Geschäftsbereich: *HARTING Deutschland*
PCN/18/003/DE
Produktgruppe: *Rundsteckverbinder*

Titel: *M12 PCB D-kodiert gewinkelt – verbesserte Schirmungskappe*

bisheriges Produkt

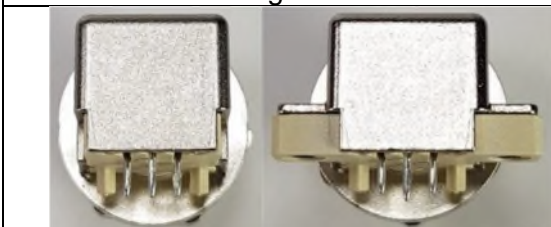
Eine zusätzliche Aussparung wurde an der Rückseite der Schirmungskappe angebracht. Diese Verbesserung bietet eine bessere Isolationsleistung für das Leiterbahnen-Routing auf der Rückseite der M12-PCB-Aufnahme.

Diese Änderung hat keine Auswirkungen auf die Produkt- und die Prozessanforderungen. Außenmaße oder Anschlussfläche (Footprint) bleiben unverändert.
